改善箇所説明

基準不適合箇所

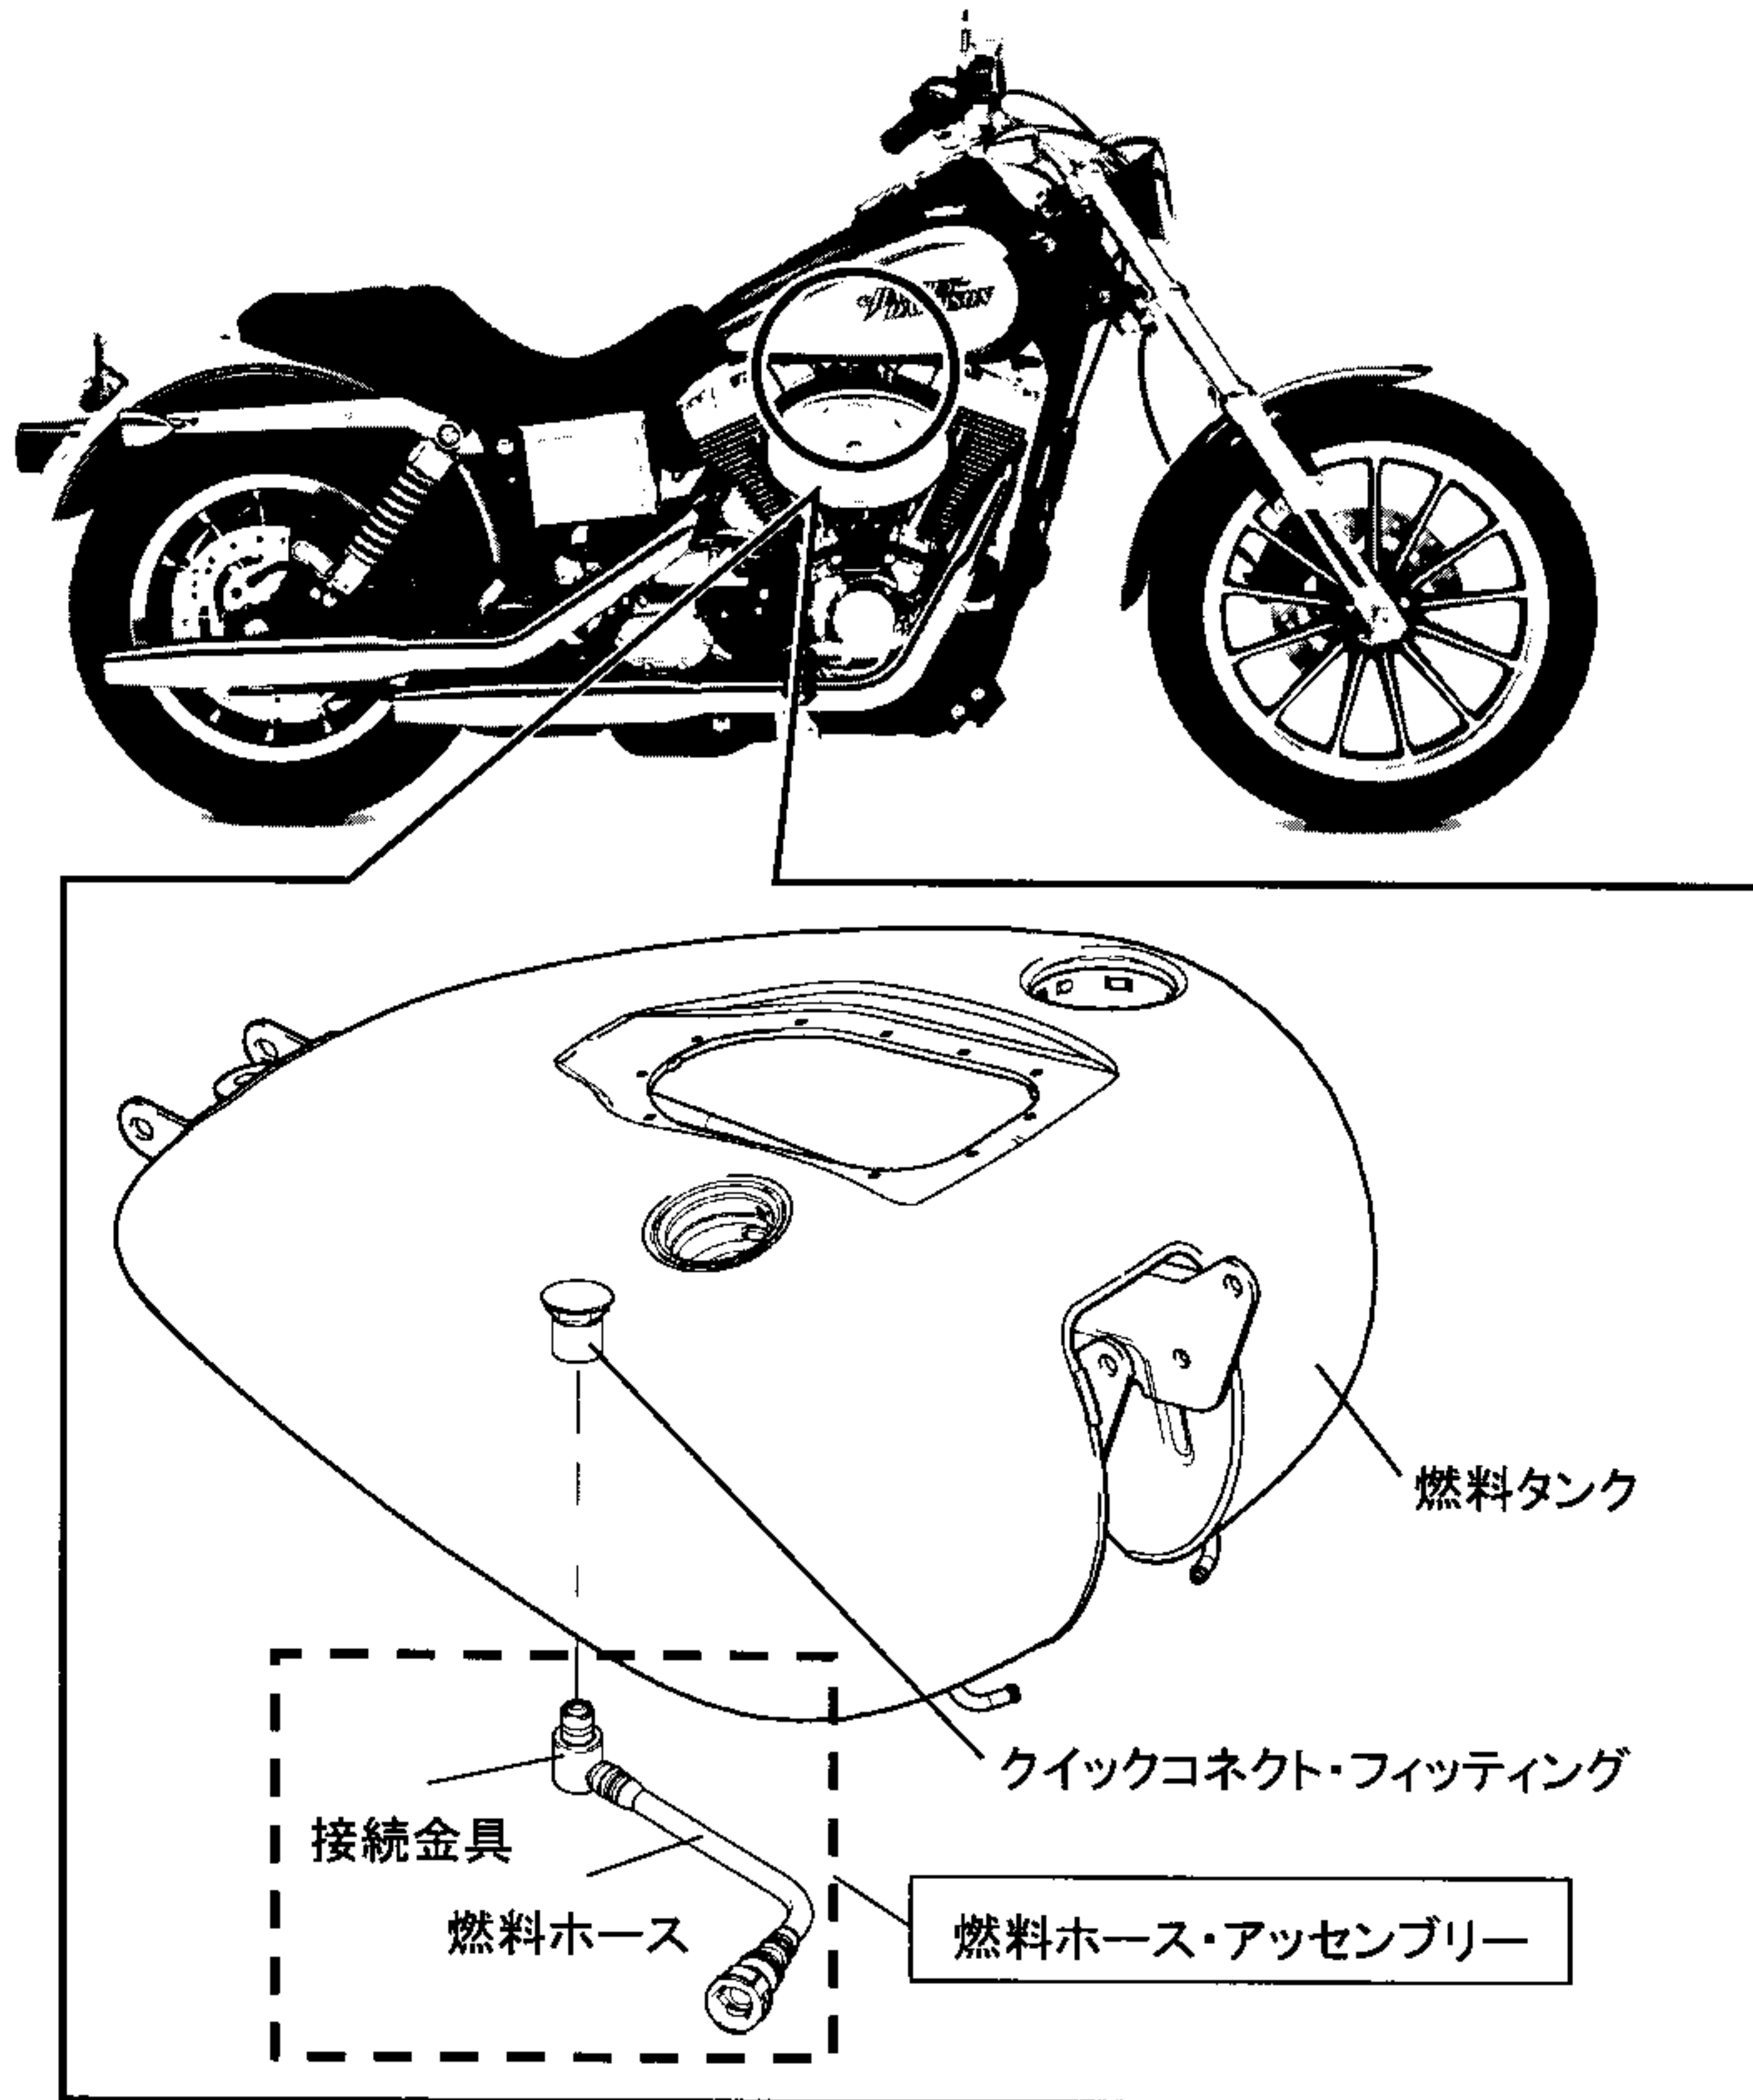
電子制御式燃料噴射装置仕様車において、燃料タンク下部の接続金具と燃料ホースとの接着が不適切なため、そのまま使用を続けると、当該接着部が外れて燃料が漏れ、最悪の場合、車両火災に至るおそれがある。

全車両、燃料ホース・アッセンブリーを対策品と交換する。

燃料ホースに部品番号のラベルが巻き付けられており、このラベルの部品番号が62349-04Aになっている(リコール対象車には62349-04のラベルが巻き付けられている)。
